『一級建築士試験 構造力学のツボ』（第1版第1刷）訂正とお詫び

本書第1版第1刷に以下の誤りがございました。読者の皆様に深くお詫び申し上げますとともに、以下に訂正させていただきます。なお、第1版第2刷以降は以下の訂正が反映されております。

■23頁

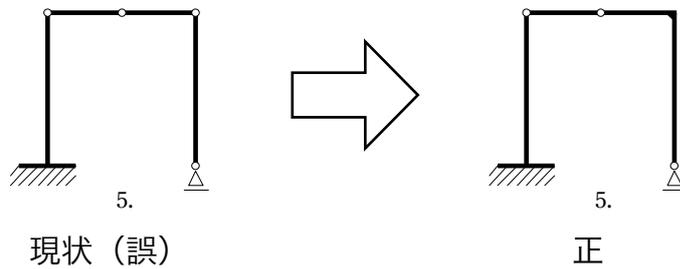
問題図中の5と解答例中の図2・4の架構図で、剛節点であるべきところがピン節点として表示されており、不安定構造物の最終的な判定には影響しないものの、5番の架構の剛節接合の数 r がなぜ1になるか説明できない状態になっておりました。
